**SEGUNDAS CONSULTAS FORMULADAS
LICITACIÓN 90009279**

De acuerdo a lo establecido en el Calendario de Actividades de Proceso de Licitación, a continuación, el Banco Central de Chile da respuesta al segundo set de consultas efectuadas por las Empresas participantes. Estas respuestas modifican o complementan las Bases de Licitación, en los casos en que corresponda.

Respuesta: Ver plano de Estructura: RCM2607-25-PARRILLAS DE CLIMA-REV-Ee . Se adjuntan detalles que aparecen en el mismo plano que se menciona en la pregunta.

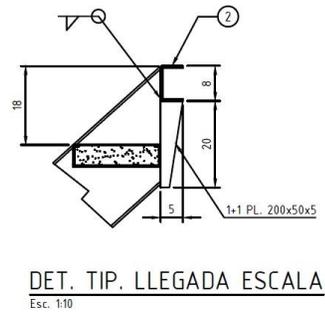
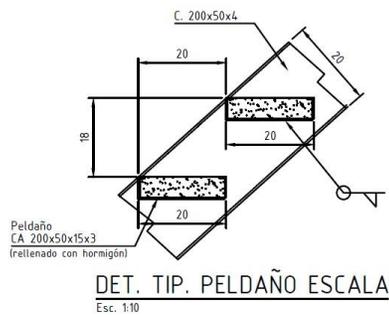
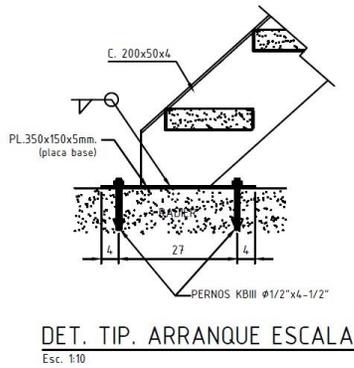
25. Favor enviar antecedentes de la “Escala” ítem 3.3.12 del listado de partidas.
